発電用原子炉施設に係る特定機器の設計の 型式証明申請 設置許可基準規則への適合性について （第十六条関連）

2022.3.29
日立造船株式会社

2. 設置許可基準規則への適合性（第十六条）（閉じ込め機能）

定常伝熱試験用供試体

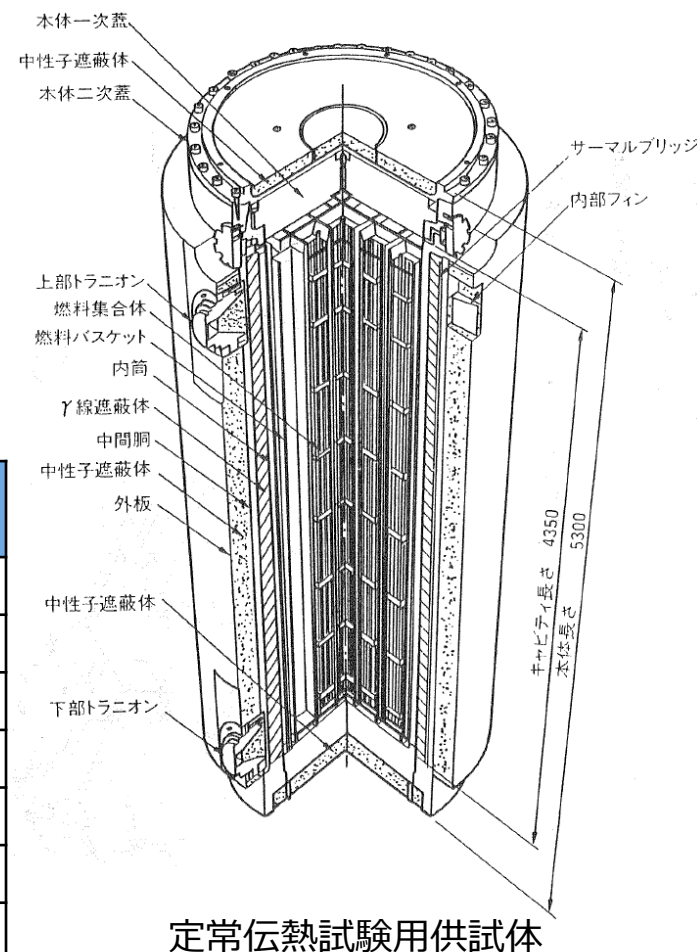
指摘事項No.9

除熱機能については、伝熱解析コード（ABAQUS）の適用性について、本申請の特定兼用キャスクと ABAQUS コードの解析機能の検証に用いた定常伝熱試験用供試体との伝熱形態の比較等を踏まえて、詳細に説明すること。

Hitz-P24型と定常伝熱試験用供試体は、

- 主要な構造及び収納物仕様は下表に示すように同等である。
（材質の違いは熱物性値で考慮可能）
- 伝熱形態は次ページに示すように、構成部材（鋼材）の伝導、内部気体（ヘリウム）の伝導、構成部材間の放射、周囲空気への放射及び対流であり、同じである。

以上より、定常伝熱試験用供試体の伝熱試験により検証された伝熱解析コード（ABAQUS）のHitz-P24型への適用性は確認されている。
